Informacja o produkcji

Roto NT / NX

Optymalizacja klamki montażowej 740068 -> 899630

PI_20-2035

Dokumentacja

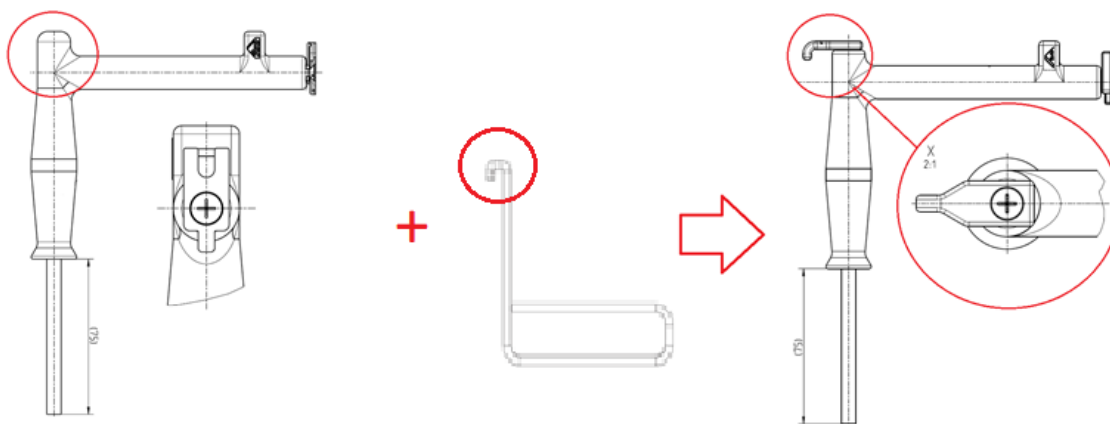
Klamka montażowa 740068 zostaje wycofana i zastąpiona przez klamkę montażową 899630.

■ Do zdejmowania skrzydła w Roto NX, zamiast 2 narzędzi (dotyczy elementów: wsporniki rozwórki **836146, 836147, 836148 oraz 859171, 859172, 859173** i sworzeń **834705**), można wykorzystać **zmodyfikowaną klamkę montażową wyposażoną w specjalne narzędzie pomocne przy wyciągnięciu sworznia.**

■ Klamka montażowa została wyposażona w dodatkowy element umożliwiający wyciągnięcie sworznia rozwórki (wcześniej służyło do tego dodatkowe narzędzie)

Nowy SAP	Opis	PG	Zastępuje
899630	Klamka montażowa 75mm NX	SNT	740068
